Zum Obmannamt-Wettbewerb.

Die nachstehende, von unbeteiligter fachmännischer Seite stammende Kritik dieses Wettbewerbes betrifft neben dem Ergebnis hauptsächlich einzelne Programm-Bestimmungen, richtet sich demnach an die Adressen sowohl der ausschreibenden Behörden, Kanton und Stadt, wie auch des Preisgerichtes und zum Teil der Verfasser der prämierten Entwürfe. Da eine gesonderte Rückäusserung aller dieser Interessenten nicht wohl tunlich ist, hat die Redaktion sich entschlossen, nach Rücksprache mit verschiedenen dieser von der Kritik Betroffenen, an ihrer Statt replizierend deren Meinung zusammen zu fassen und in möglichster Kürze hier zum Ausdruck zu bringen, in der Hoffnung, dadurch der Sache am besten zu dienen. Zur Verdeutlichung und zum Beleg für Kritik und Replik veröffentlichten wir hier mit freundlicher Unterstützung der Verfasser einige Pläne und Bilder zu den wegen Programm-Verstosses nicht prämierten Entwürfen Nr. 19 der Architekten Gebr. Pfister (Abb. 1 und 2) und Nr. 36 von Arch. H. Herter (Abb. 3 und 4), sowie des erstprämierten Entwurfs Nr. 18 der Architekten Pflughard & Häfeli (vergl.

Ideen-Wettbewerb für die Ueberbauung des Obmannamt-Areals in Zürich.

Abb. 5. Draufsicht auf das Modell (1:500) zum erstprämierten Entwurf Nr. 18 (zur Ausführung empfohlen). — Bildmassstab etwa 1:3500.

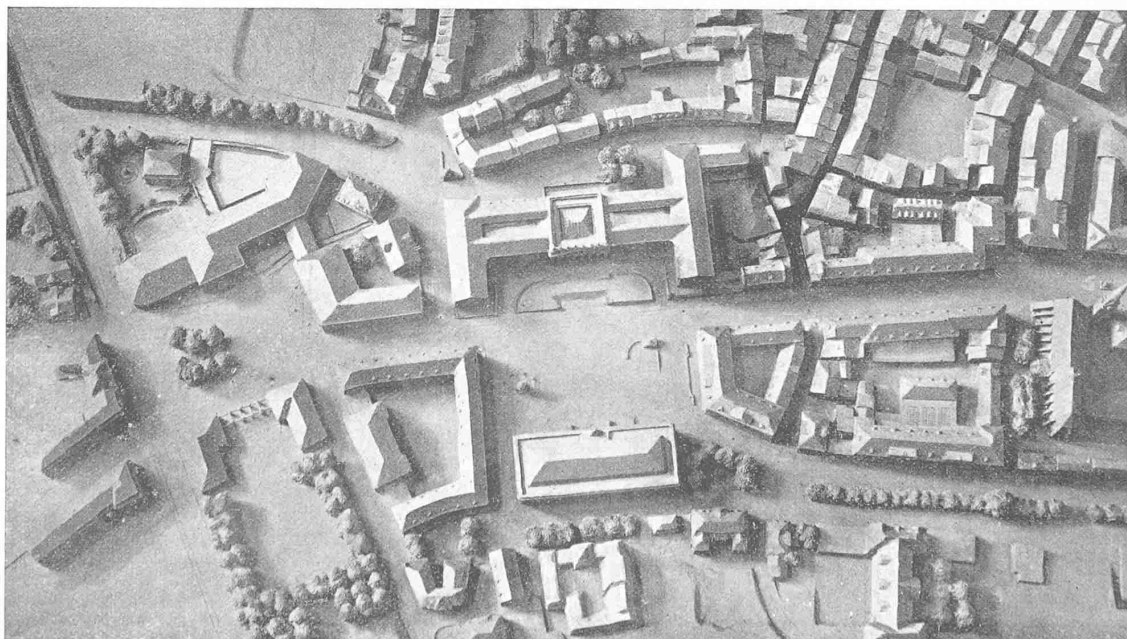
Das Programm des Wettbewerbes und die Programm-Erfüllung, die ersten Preise, scheinen aber zurückzuweichen vor den letzten Konsequenzen. Sie paktieren mit dem noch Vorhandenen, suchen zu retten, was noch zu retten ist, und verschütten dabei die köstlichen Möglichkeiten einer grossen Neuschöpfung.

Was sorgt man so ängstlich für die Erhaltung der kaum zu erhaltenden „Eintracht“, des zum Strassengefüge schief stehenden Landolthauses? Die alten Bauten werden im neuen Zusammenhange doch um ihre beste Wirkung betrogen sein; für das neu Erstehende aber können sie nur Hemmungen bedeuten.¹⁾

Was hängt man so pedantisch an der Hirschengraben-Linie, die nur behelfsweise bisher dem durchgehenden Verkehr gedient hat, da fortan der grosse Strom des Verkehrs vom Heimplatz über den Predigerplatz nach der Limmat hinunter fluten wird? Die Seilergrabenlinie muss notwendig das neu entstehende

Wie darf man die beste Seite des Heimplatzes von der Bebauung ausschliessen, einen Verkehrsplatz mit Turnhallen und Abwarthäuschen begrenzen, wo alles nach Gestaltung drängt, und der kostbare Stoff mit zwei grossen Monumentalbauten aufs Mal sich überreichlich anbietet? Wer wird seine Bilder auf den Flur hängen und den Saal leer stehen lassen?

Für die Erfüllung der Programm-Forderung betreffend Seilergraben-Tram gab es zwei Wege: entweder spitz-zulaufende Blöcke und dreieckige Restflächen (z. B. Entwurf Nr. 36), oder die Einschaltung eines Platzes (z. B. Entwurf Nr. 18). (Die Führung des Trams muss aus Betriebsgründen in möglichst flüssiger Linie erfolgen; ein zweimaliges scharfes Abbiegen, wie z. B. in dem Entwurf Nr. 19, ist eine empfindliche Verschlechterung für Bau und Betrieb.) Man hatte also nur die Wahl zwischen diesen beiden Wegen. Ein neuer Platz in unmittelbarer Nähe eines bestehenden ist aus baukünstlerischen Gründen wie auch für den Verkehr im allgemeinen nicht nötig. Es war daher verlockend, wie Bernoulli befürwortet, den Heimplatz zum Hauptplatz auszugestalten, umso mehr, als seine Lage im Gesamtplan der Stadt ihn dazu geeignet erscheinen lässt, wie dies Arch. Herter in seinem nachträglich bearbeiteten Uebersichtsplan (Abbildung 4) veranschaulicht. Indessen erheben sich neben den entgegenstehenden Programm-Forderungen praktischer Natur auch Bedenken künstlerischer Art gegen solche Konzentration, und zwar mit Rücksicht auf die verhältnismässig geringe Baumasse des Kunsthuses, sowie auf seine eigenartige Architektur. Es besteht die Gefahr, dass durch Erweiterung des (als Verkehr-Kreuzungstelle nach Entwurf Nr. 18 durchaus genügenden) Heimplatzes zum monumentalen Hauptplatz, das Kunsthaus seines intimen Reizes beraubt würde, dass durch die, um Bernoullis Ausdruck zu gebrauchen, „überreichliche“ Gestaltung mit zwei weitem Monumentalbauten der baukünstlerische Zweck gar nicht erreicht würde.¹⁾ Dieses

gewiss ebenso berechnete künstlerische Bedenken war es, das die Verfasser von Nr. 18 mit veranlasste, ihre neuen, grossen Bilder nicht „auf den Flur zu hängen“, sondern im architektonisch einheitlich gestaltbaren neuen Obmannamtplatz einen ihnen angemessenen „Saal“ zu schaffen, als dessen Wandschmuck sie voll zur Geltung kommen können. Dass dabei eine würdige, aber intimere Heimplatz-Gestaltung nicht vergessen werden darf, ist selbstverständlich. Die Verbindung nun der in Entwurf Nr. 18 in hohem Masse erfüllten praktischen Forderungen mit den baukünstlerischen hat das Preisgericht als die lange vergeblich gesuchte Lösung des sehr komplexen Problems empfunden und bezeichnet.

Abb. 1. Entwurf Nr. 19, Motto „Heimplatz-Hauptplatz“. — Verfasser: Arch. Gebrüder Pfister in Zürich. — Bebauungsplan 1:3000.

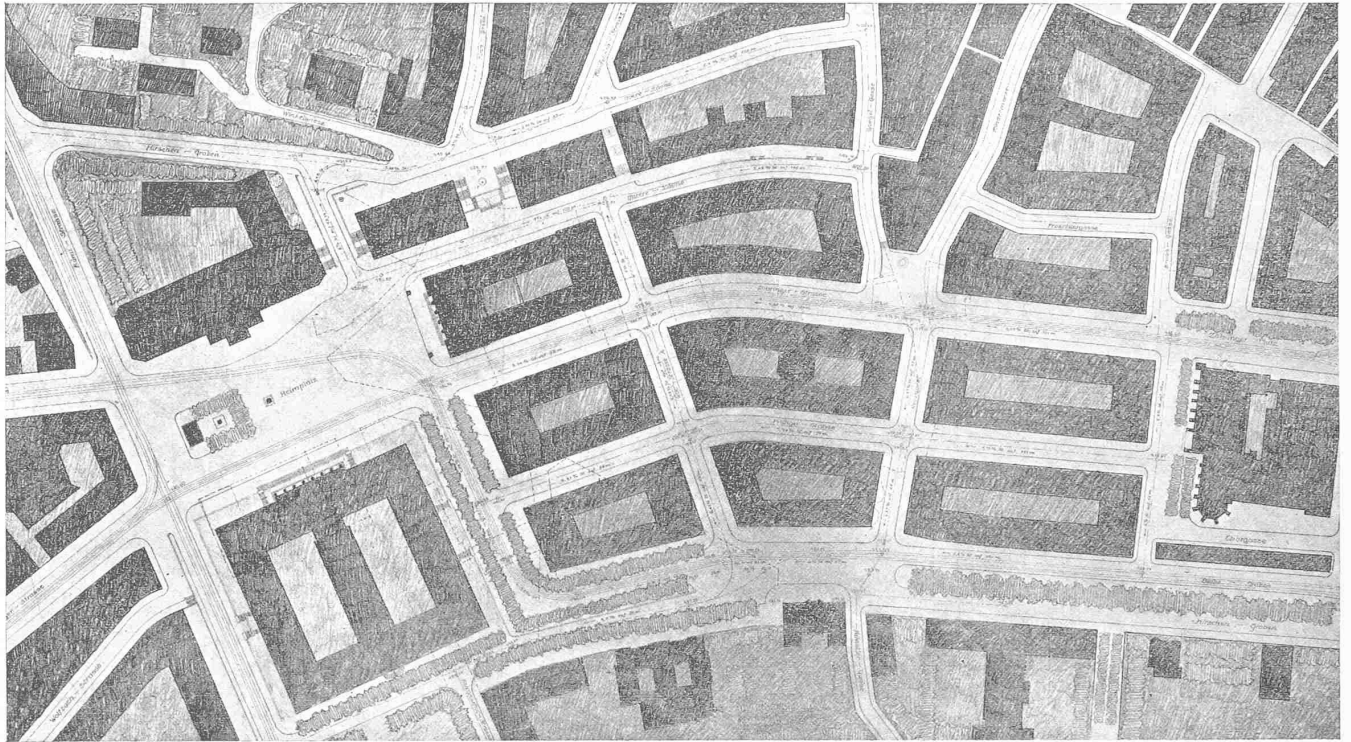
Es will uns scheinen, als ob das Programm dem grossen radikalen Durchbruch nicht gerecht geworden ist, und dass darum dem Resultat etwas Kleines und Aengstliches anhaftet. Der ursprüngliche Gedanke einer Strasse Uraniabrücke-Heimplatz hat von Natur, so will uns scheinen, viel mehr Kraft und Grösse als die nun vorliegenden Resultate uns glauben machen wollen. In den hier beigegebenen Plänen der Entwürfe „Heimplatz-Hauptplatz“ (Nr. 19) und „Der städtebauliche Ausdruck“ (Nr. 36), steckt etwas von der ursprünglichen Gewalt des Gedankens; man merkt,

dass es sich um die Anlage eines neuen Quartiers handelt, um die Regelung neuer Verkehrslinien, um den künstlerischen Ausdruck eines grossen rücksichtslosen Durchbruchs. Die beiden Verfasser haben bewusst das Programm überboten, sich damit ausser Wettbewerb gestellt, aber sie haben damit zum Ideen-Wettbewerb Ideen beigesteuert und die sollte man nicht unter den Tisch wischen.“

in dieser unebenen Gegend dem Bedürfnis entspricht, wie denkt man sich *Verwirklichung* z. B. des Entwurfs Nr. 19? Man beachte, dass der gerade gestreckte Neumarkt etwa um Strassenbreite südwärts verschoben ist. Was soll nun geschehen, wenn z. B. am Neumarkt zwei oder drei Häuser abbrennen? Glaubt man ernstlich, dass es durchführbar wäre, ganze Zeilen von immerhin noch brauchbaren Häusern niederzulegen, um neue Strassen und Blöcke in einem Zuge entstehen zu lassen? Die hierfür massgebenden Verhältnisse liegen in Zürich doch wesentlich anders als z. B. in Hamburg, wo eine radikale Altstadt-Erneuerung zum Teil verwirklicht werden konnte. Gerade in der von Bernoulli beanstandeten Tendenz des Entwurfs Nr. 18 „zu retten, was noch zu retten ist“, erblickt das Preisgericht eine kluge Berücksichtigung der tatsächlichen Verhältnisse, sowie sehr wertvolle Vorschläge für die, ausser dem Hauptdurchbruch, naturgemäss stufenweise und erfahrungsgemäss langsam sich vollziehende Neugestaltung. Dabei verunmöglicht Entwurf Nr. 18 eine später vielleicht wünschbare regelmässige Blockteilung mit intensiver Ausnützung zwischen Rinder- und Neumarkt einerseits und dem Predigerplatz andererseits keineswegs; er hat solches aber nicht zur unerlässlichen Voraussetzung, und dies ist ein grosser Vorzug.

Bezüglich des Schlusssatzes von Bernoulli haben wir mit ihm den Eindruck, das Preisgericht hätte die beiden ernsthaft durchgearbeiteten Entwürfe Nr. 19 und 36 im Bericht besprechen dürfen, trotzdem sie für die Prämierung nicht in Frage kommen konnten. Ihre wegen Programm-Verstosses erfolgte Ausschaltung erst im zweiten Rundgang erscheint nicht ganz logisch.

Abb. 2. Modell-Ansicht aus Südwesten zum Entwurf Nr. 19. — Arch. Gebrüder Pfister in Zürich.

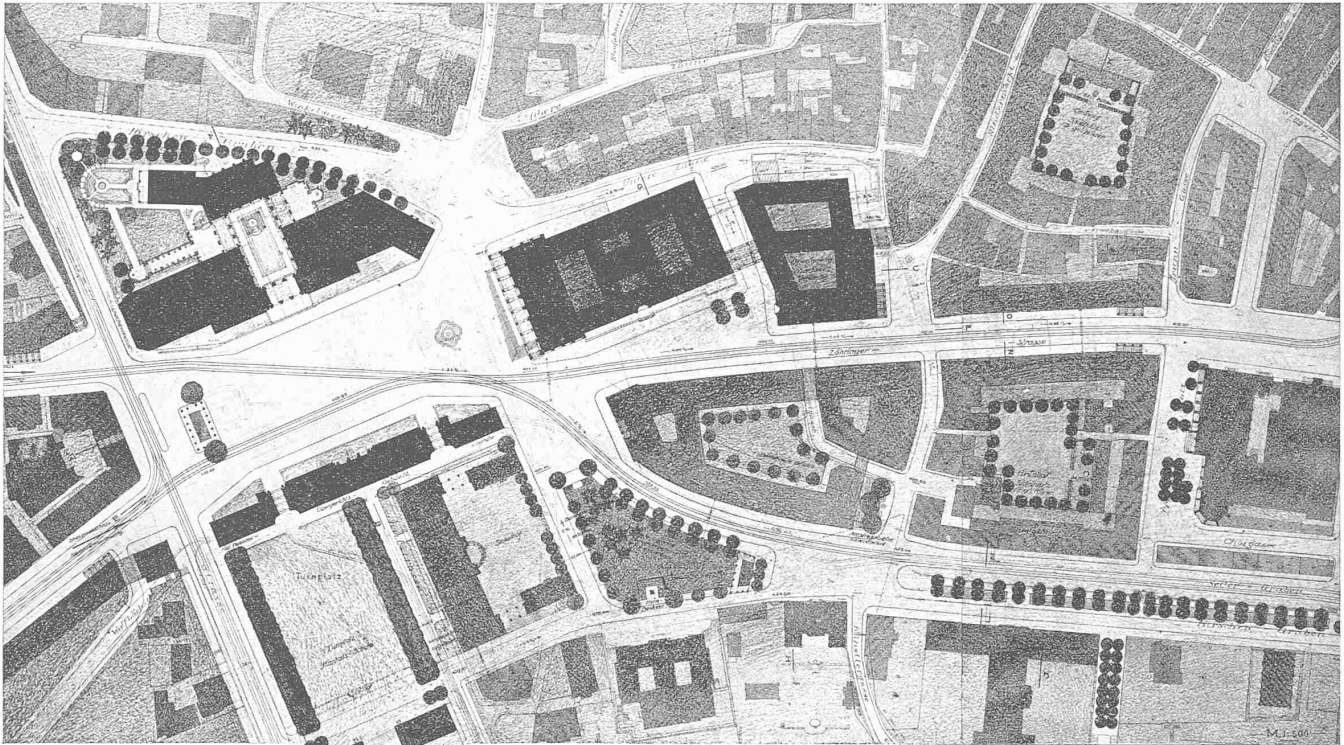
Es stehen sich da offensichtlich zwei künstlerische Anschauungen gegenüber. Herrn Prof. Bernoulli und seinen Freunden schwebt als zu erstrebendes Ziel vor Augen die Erneuerung der Stadt im Geiste der regelmässigen, einheitlich-monumentalen Stadtarchitektur Ostendorfs (vergl. Abbildung 2). Die Verfasser des Entwurfs Nr. 18 dagegen wollen die Stadterneuerung nicht durch Revolution, sondern durch Evolution der naturgegebenen Verhältnisse herbei-

Abb. 4. Uebersichtsplan zum (verbesserten) Entwurf Nr. 36 von Arch. H. Herter zur Obmannamt-Ueberbauung. — Masstab 1 : 10 000.

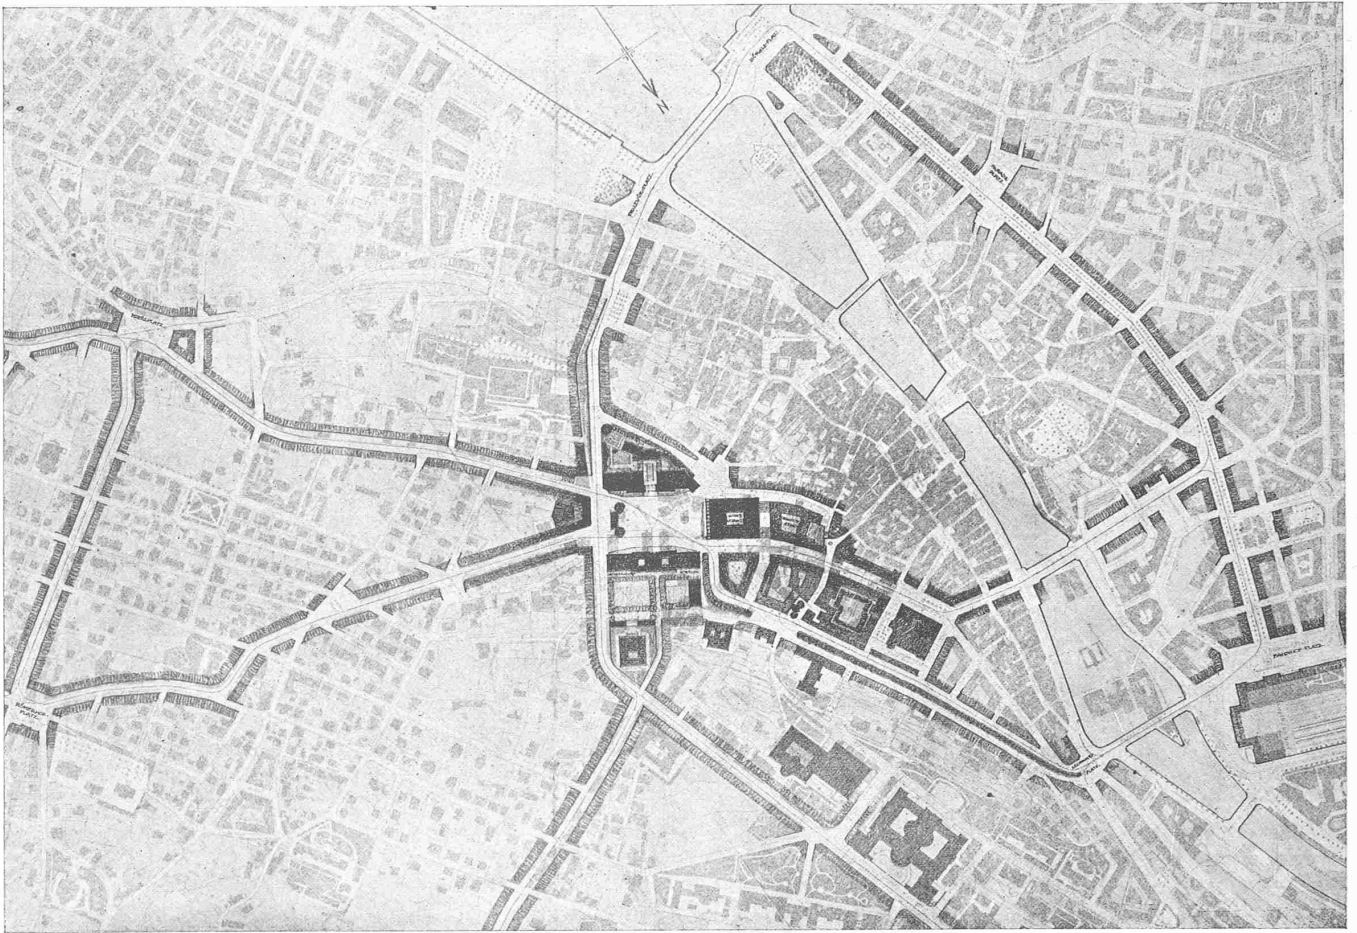
¹⁾ Man vergleiche auch die Abmessungen des Heimplatzes laut Entwurf Nr. 19 von rund 150×75 m, Nr. 36 = 180×73 m (laut Abb. 4 = 170×90 m) und Nr. 18 = 105×65 m mit den Grössen der umliegenden Plätze, die (laut Abb. 4) folgende Masse zeigen: Bahnhofplatz 180×50 m, Paradeplatz 85×50 m, Bellevueplatz (im Mittel) 80×50 m, Kreuzplatz 80×65 m und Römerhof 65×55 m.

Abb. 6. I. Preis, Entwurf Nr. 18. — Arch. Pfeleghard & Häfeli, Zürich. — Mit späterer Erweiterung des Regierungs-Gebäudes.

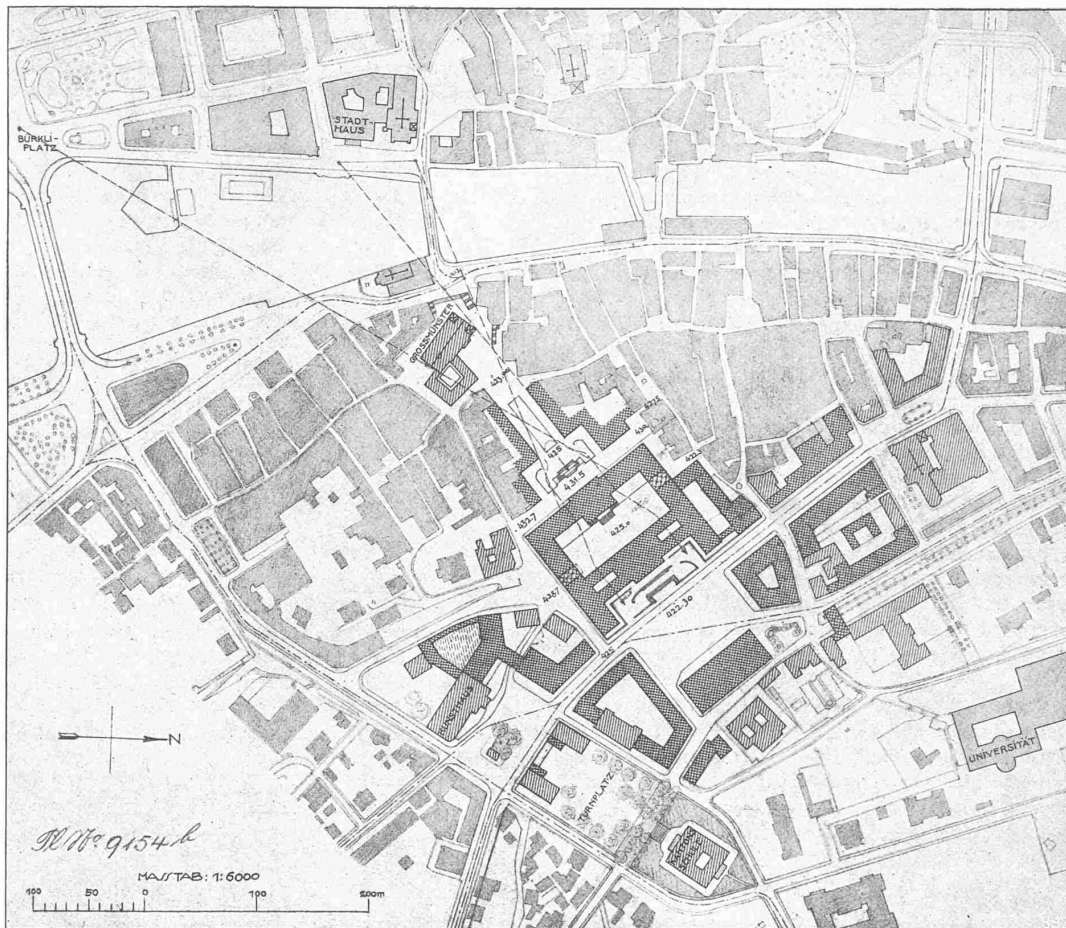
führen; weit entfernt von gothisierender Romantik denken sie sich die spätere Weiterentwicklung des Regierungs-Gebäudes, in Ausnützung der günstigen Höhenverhältnisse, zu einer auf dem Hügel der obern Zäune weithin dominierenden „Stadtkrone“, wie auf dem ihrem Wettbewerb-Bericht entnommenen Uebersichtsplan (Abb. 6) angedeutet.
